2-2026-36459_1	01/06/2026	ADMINISTRATIVO	APROBACIÓN - INFORME MENSUAL NO. 2 DE MARZO DE 2026
CCH001-SDHT-1269-2025-294			
CCH001-SDHT-1269-2025-295			
CCH001-SDHT-1269-2025-296	01/06/2026	SST	RTA AL COMUNICADO SDH-1330-2025-0261 INFORME SST 03 V3
CCH001-SDHT-1269-2025-297	01/06/2026	TRANSITO	ENTREGA DE AVANCE ESTUDIOS DE TRANSITO
CCH001-SDHT-1269-2025-298	01/06/2026	ARQUEOLOGÍA	RTA AL COMUNICADO SDH-1330-2025-0259 PLAN DE MANEJO ARQUEOLOGICO V2
CCH001-SDHT-1269-2025-299	03/06/2026	ADMINISTRATIVO	ENTREGA INFORME SEMANAL 16
CCH001-SDHT-1269-2025-300	03/06/2026	ADMINISTRATIVO	ENTREGA DE PRODUCTOS DE FACTIBILIDAD APROBADOS EN FÍSICO
CCH001-SDHT-1269-2025-301	03/06/2026	SST	RTA AL COMUNICADO SDH-1330-2025-0222 PAPSO
CCH001-SDHT-1269-2025-302	03/06/2026	GEOTECNIA	ENTREGA DE DISEÑOS GEOTECNICOS V1
CCH001-SDHT-1269-2025-303	03/06/2026	REDES HIDRAULICAS	IMPLEMENTACION DE SUDS EN SUPERMANZANA 16 E INFORMES CCTV FLORESTA SUR

Asunto: RESPUESTA AL COMUNICADO CCH001-SDHT-1269-2025-282 ENTRGA DE INFORME DE ESTUDIOS Y DISEÑOS FOTOMETRICOS.

Por medio del presente la Interventoría CONSORCIO PERSEVERAR SDHT BARRIOS BGTA con el número de contrato 1330–2025, una vez realizada la revisión técnica de l

Simulación iluminación.

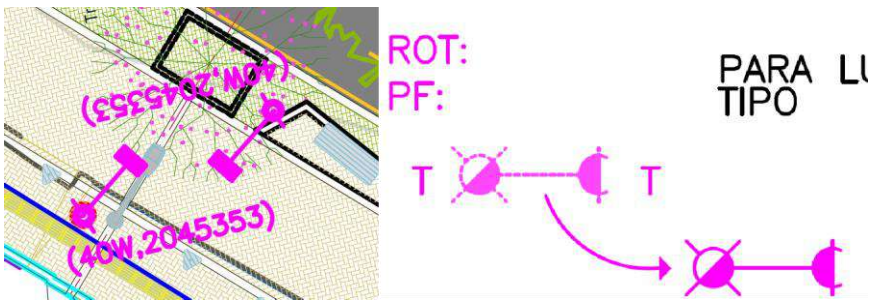
- Dado que el proyecto es de carácter de alumbrado público en Bogotá se requiere el formulario MU-702 de la UAEPS para validar la simulación fotométrica.
- El proyecto no cuenta con relación de iluminación existente que realice aportes al proyecto. Se requiere relación de iluminación perimetral y relacionarla en la simulación.

MARCACIÓN Y ROTULACIÓN

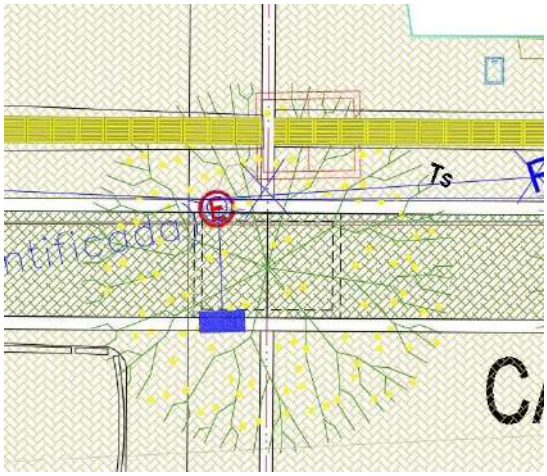
- No se evidencia el límite del proyecto
- No se evidencia sección típica de la ciclorruta planteada.
- Se recomienda tener en cuenta la vegetación y arboles planteados que no afecten el alumbrado proyectado.

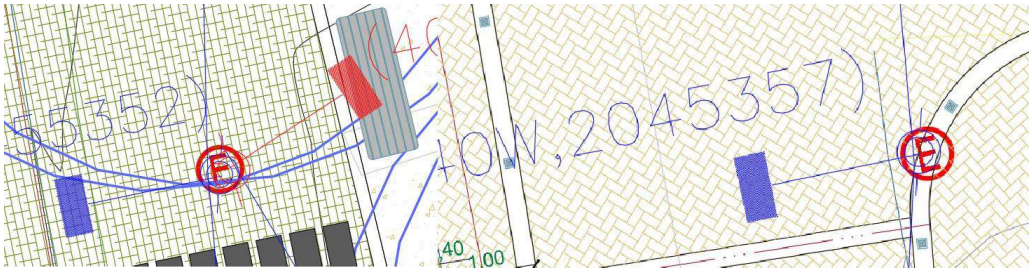
- Colocar convenciones no colocadas.
- Se proyectan postes en donde hay postes existentes corregir en dibujo

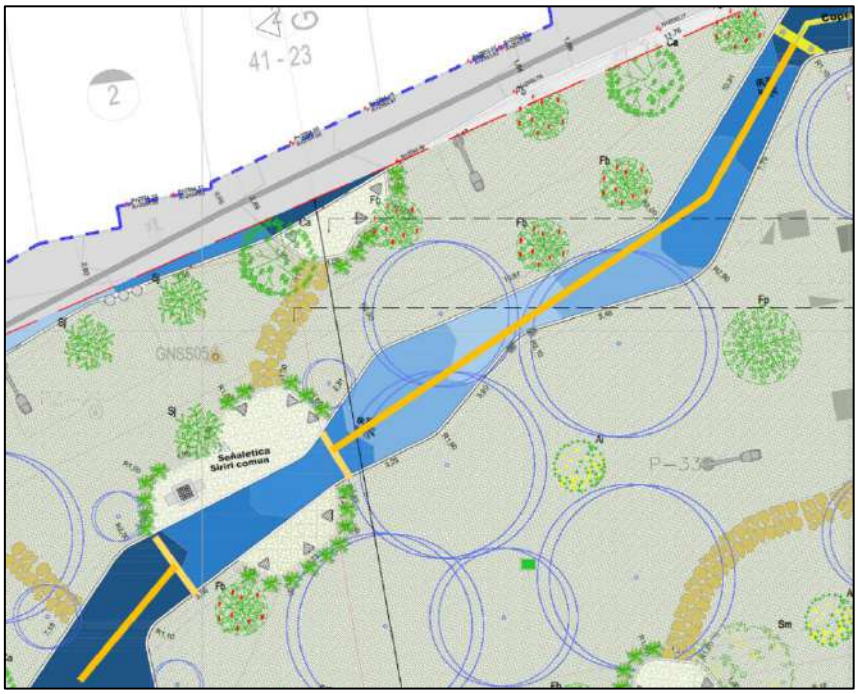
4- Durante la reunión, el IDRD reiteró que los senderos internos no cumplían con accesibilidad universal. Que si bien al ciudadano en condición de discapacidad visual se les estaba guiando en los senderos periféricos e intersticios entre estos y el parque, cuando estuvieran dentro del parque no podrían identificar de manera autónoma el lugar. Por lo tanto, se solicitó influir franjas guía y alerta en los senderos principales.

Cabe recordar que estás franjas deben ser lo más recto posible por lo que no pueden seguir el manejo zigzagueante de la propuesta. El ciudadano con discapacidad visual debe identificar que llego a un espacio de permanencia.

- **4.URB_GEOMETRÍA_PQ_SM16_IDRD-_PL08**

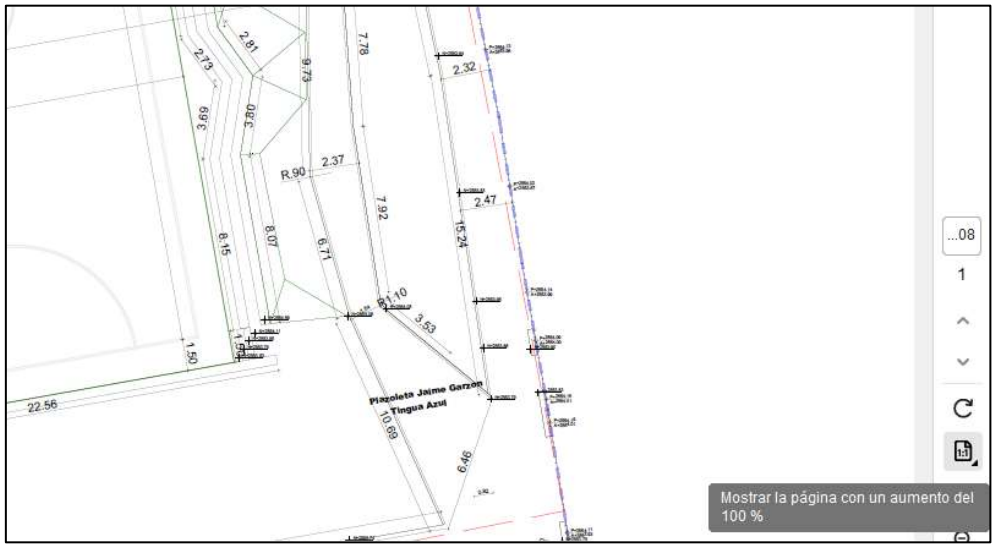
Se presenta un cuadro de convenciones que no es acorde con lo que presenta la plancha

El tamaño de la letra es incomprensible al poner el archivo en tamaño real (100%)

E. PLANOS

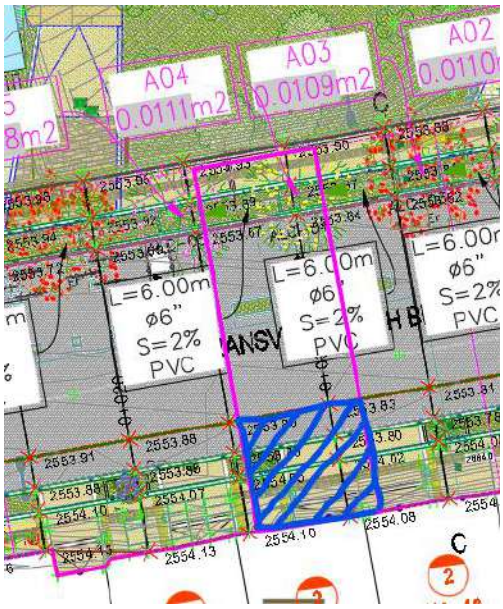
1. ***Observación Interventoría:*** se solicita corregir el valor de las áreas mostrado en los planos, ejemplo: para el área A04, el valor es 111 m² y se está escribiendo 0.0111 m².

2. ***Observación Interventoría:*** se solicita corregir el valor de las áreas mostrado en los planos, ejemplo: para el área A04, el valor es 111 m² y se está escribiendo 0.0111 m².

3. ***Observación Interventoría:*** se solicita revisar la delimitación de las áreas de drenaje, por las cotas de pavimento, aparentemente la zona achurada no llegaría los alcorques. Aplica para todas las áreas, verificar y corregir, si corresponde.

Tabla 1. Profundidad Alcorque

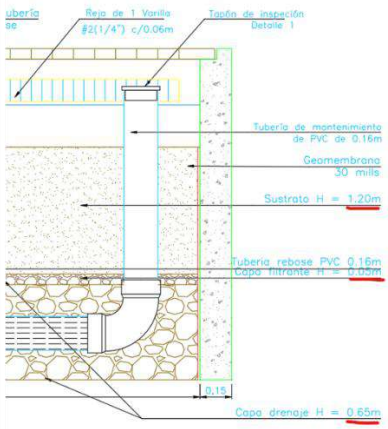
7. ***Observación Interventoría:*** las profundidades indicadas en el informe no coinciden con las indicadas en los detalles de los planos 02 a 05. Verificar y corregir.

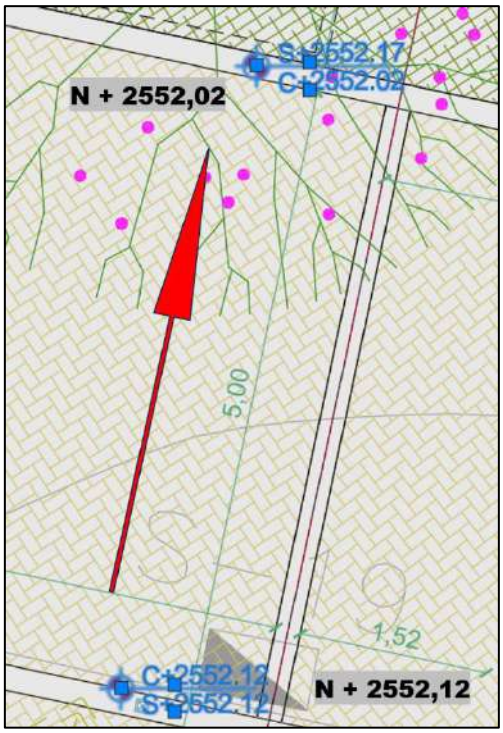
En algunos puntos se ven sumideros, sin embargo, los niveles y pendientes muestran que no hay una armonización con esto.

Como se puede ver en el siguiente ejemplo el punto bajo esta del otro lado de la calzada.

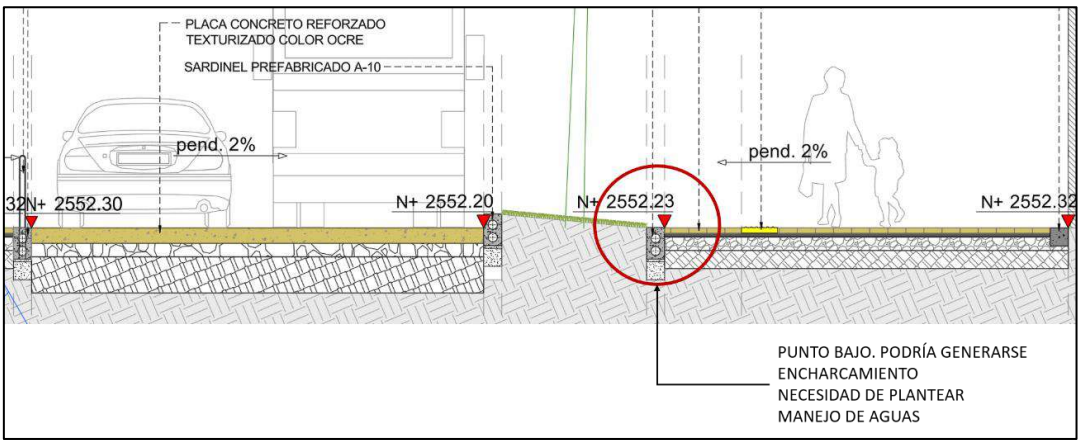
Las zonas verdes en la calle 2 y carrera 68 BIS incluyen un sardinel de +015 sobre el nivel de la calzada, Esta zona tiene una pendiente hacia la franja peatonal que converge con la pendiente de 2% en dirección hacia la zona verde. Por lo tanto, es necesario dar claridad sobre el manejo de escorrentía puesto que se generaría un encharcamiento en este punto.

- **SECCIONES**

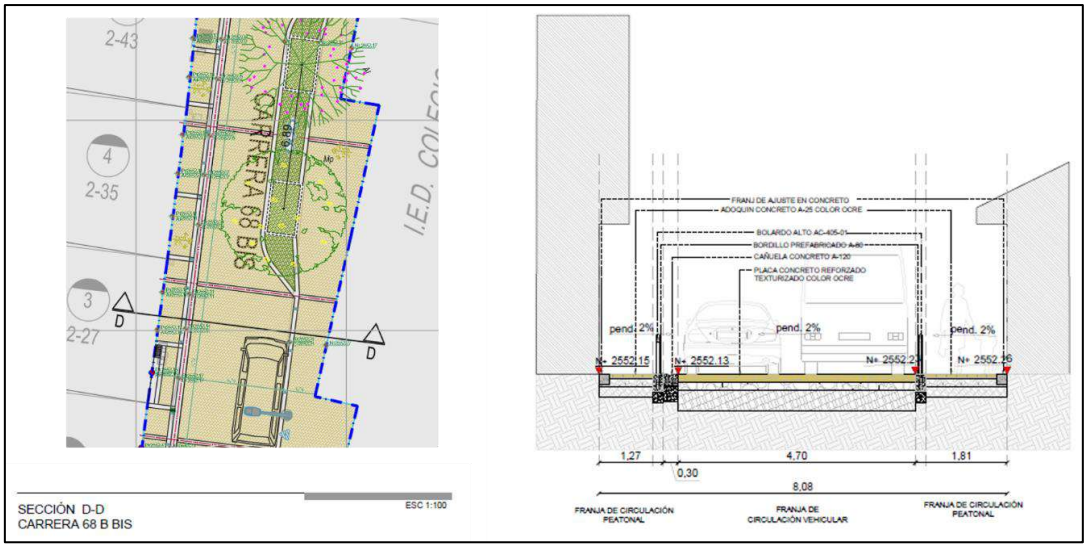
10- La sección presentada para la carrera 68 BIS (sección DD) presenta una franja de circulación vehicular de 4.70m. lo cual no corresponde a la propuesta en planta. La franja realmente tiene un ancho de 3.00m con un sobreancho de parqueo temporal para vehículos escolares. Para dar claridad a esta situación es necesario crear otra sección y ajustar lo descrito en la sección DD

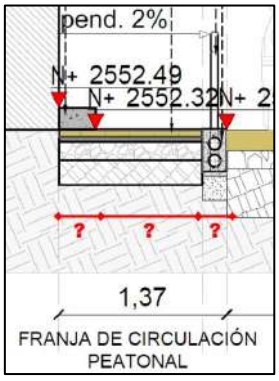
11- Los anchos útiles de las franjas peatonales no pueden incluir obstáculos, la mayoría de cotas no dan sentido al ancho real de la franja de circulación peatonal.
Sin bien, un andén incluye los elementos de confinamiento (sardinel y bordillo) las secciones deben dar muestra de todos los elementos que conforman el andén y los obstáculos que se pueden presentar.

En este caso, algunos andenes tienen diferencias de nivel para asegurar el acceso a predios y bolardos sobre los bordillos externos. Esto reduce considerablemente el ancho útil.

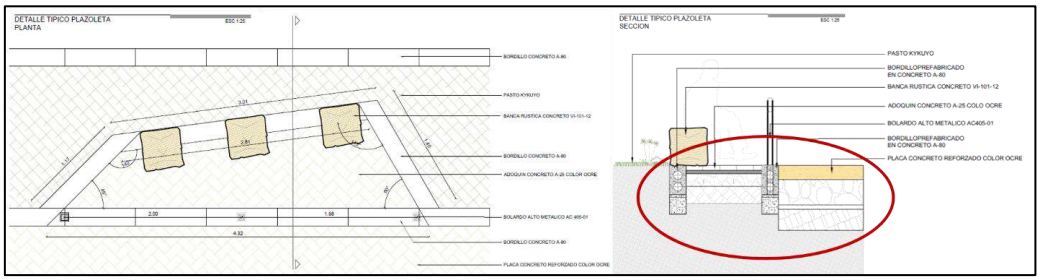
18- La información en los detalles presentados no es congruente con la escala de los mismos.

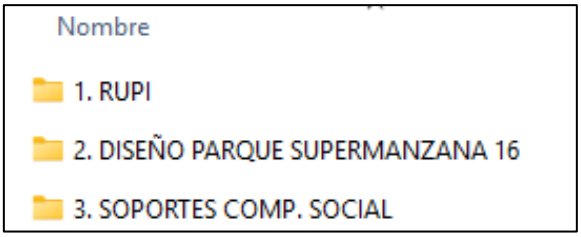
37- Sería importante poner nomenclatura en las imágenes para poder comprender de manera más oportuna que CV se está mostrando.

38- EL objetivo de estas imágenes es comprender como funciona el espacio durante la noche, y poder observar donde están oscuros en el polígono.
Las imágenes presentadas parecen tener un foco general, y lugares donde visiblemente no debería haber tanta luz se encuentran muy iluminadas.

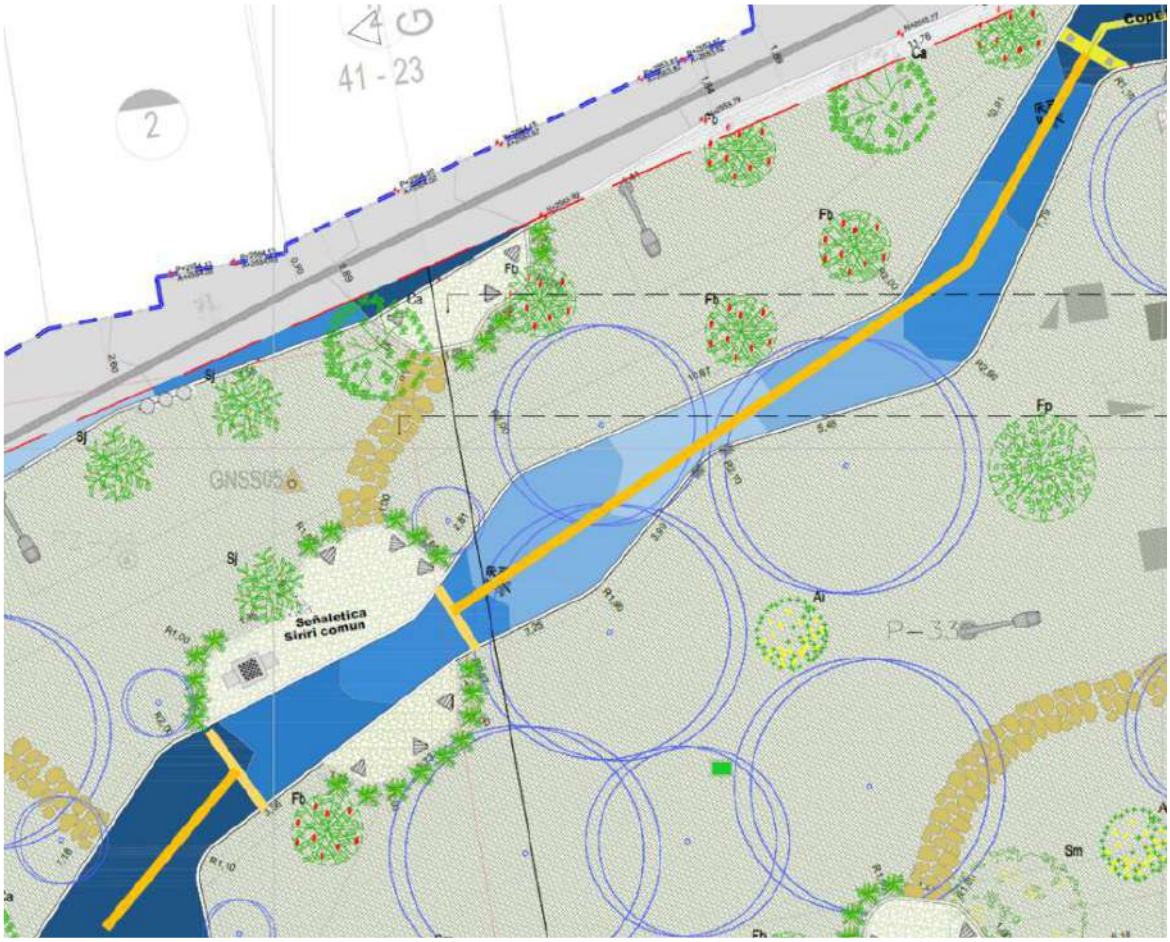
3. Otro de los elementos mencionados de manera reiterativa es el manejo fotométrico; Teniendo en cuenta que se está siguiendo con el lineamiento de tener la menor afectación posible de los individuos arbóreos existentes es fundamental que se presente un avance del estudio fotométrico y la propuesta de iluminación del parque. Así pues, se considera importante añadir imágenes 3D del paisaje nocturno.

Rta Urb: Se atiende la observación se elaboran los renders nocturnos.

- **3.URB_AREAS_PQ_SM16_IDRD-_PL07,**

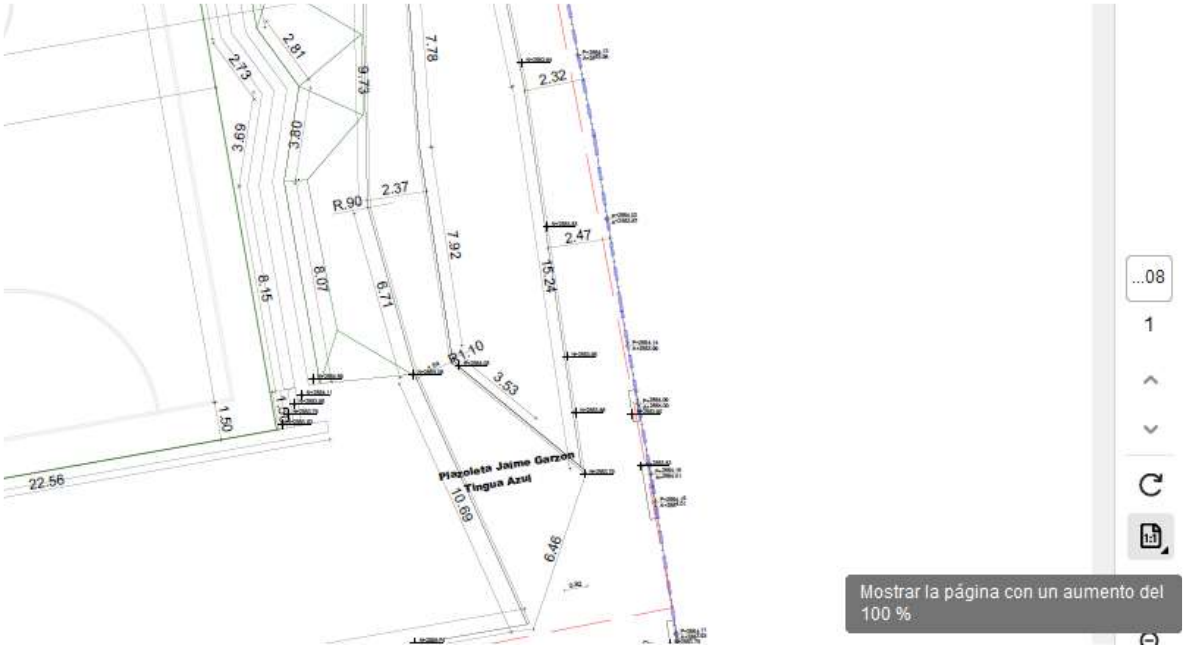
Se presenta un cuadro de convenciones que no es acorde con lo que presenta la plancha

Rta Urb: Se atiende la observación se ajustan convecciones en plano de áreas
